Zamawiający zamieszcza treść pytań wraz z odpowiedziami.

## Studnia odgazowująca z palnikiem biogazu Oo 3 - Pb

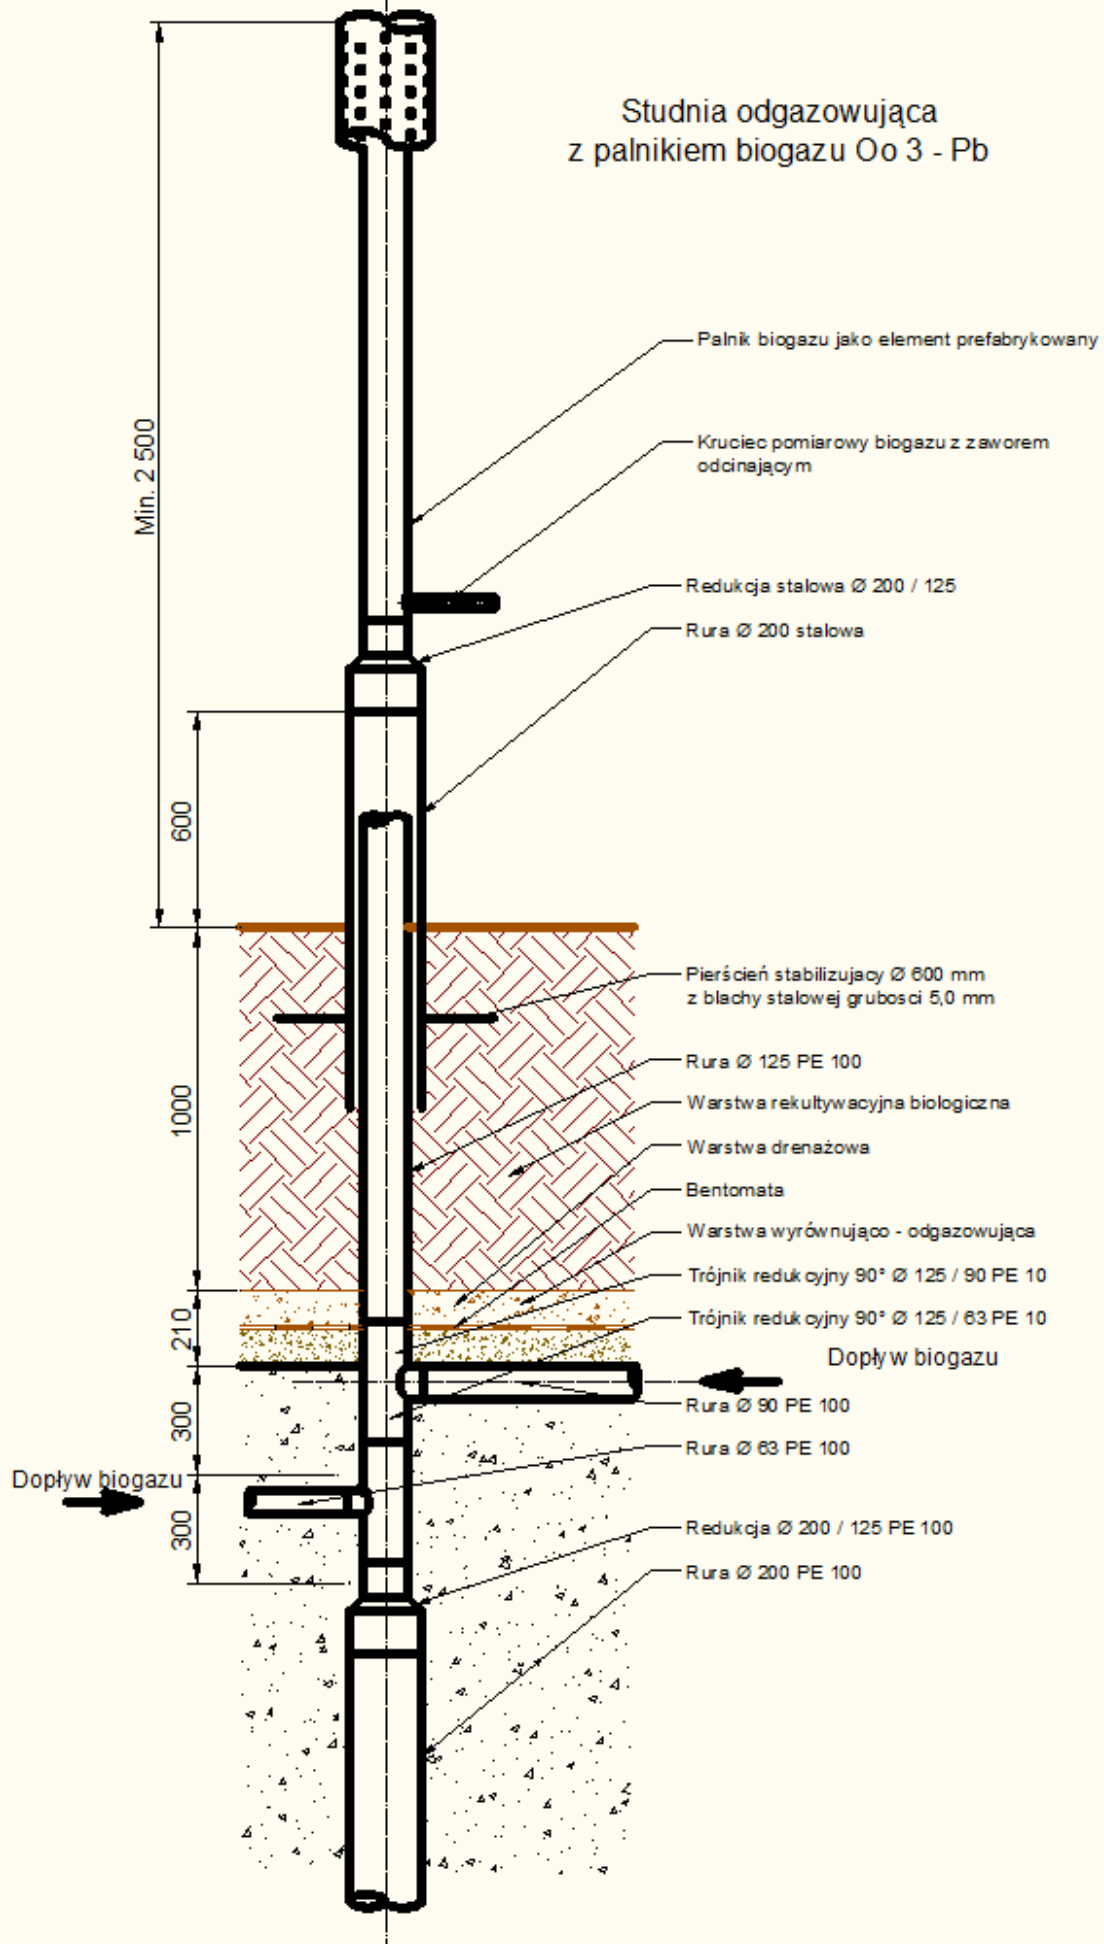
Proszę o zamieszczenie na stronie internetowej Zamawiającego rysunku palnika studni z króćcem do poboru prób, który ma zostać zamontowany na jednej studni lub wskazanie jego parametrów celem rzetelnej wyceny przedmiotu zamówienia.

Przykład palnika biogazu stanowi Rys. Nr 1. Z uwagi na brak informacji na temat średnic zastosowanych rur układu odgazowania, palnik winien zostać dostosowany do wbudowanych na składowisku rur odgazowujących.
